**LES RIVERAINS
DE LA
PLAINE**

**Compte rendu d'entretien avec la Soleam
concernant le chantier place Jean Jaurès**

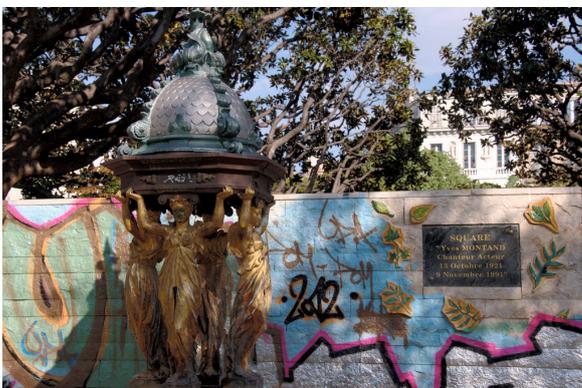
• **Sur la question de la place du marché, qu'est-il prévu ?**

Il n'y aura pas de stands dans la partie arborée au Nord pour permettre la circulation des utilisateurs du marché.

(cf. illustration ci-contre : en jaune la surface dédiée au marché).

Ceci n'a pas changé, voici ce qu'il est toujours prévu : le marché sera sur 4 allées et comprendra 190 emplacements de 6 m de largeur, dont 170 emplacements avec véhicules, y compris véhicules alimentaires, et 20 emplacements sans véhicule attendant.
